TSI 02/2021

**Зміна матеріалу прокладки клапанної кришки 638.901
для MAN D28**

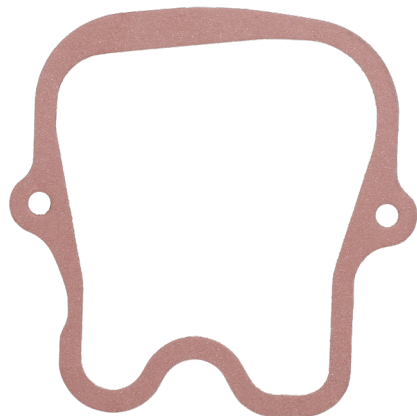
Ми удосконалили нашу прокладку клапанної кришки 638.901 і замінили матеріал виготовлення на абсолютно нову розробку під назвою EWP 407. Новий матеріал характеризується такою самою здатністю до стиснення, як і попередній, а також слабкою адгезією завдяки тefлоновому покриттю (PTFE). Це полегшує демонтаж і усуває необхідність очищення ущільнювальних поверхонь. Даний матеріал демонструє не тільки дуже високу стійкість до оливи й пального, але й чудову герметизуючу здатність навіть у разі неоптимальної відстані між гвинтовими отворами. Прокладка клапанної кришки відрізняється також ззовні: тепер вона поставляється не в стандартному червоному, а в сірому кольорі і в звичній для продукції Elring якості первинного оснащення.

Попередній 638.901 – MAN 51.03905.0134
Матеріал: EWP червоний (м'який матеріал)

НОВИЙ 638.901 – MAN 51.03905.0134
Матеріал: EWP 407 сірий (м'який матеріал)
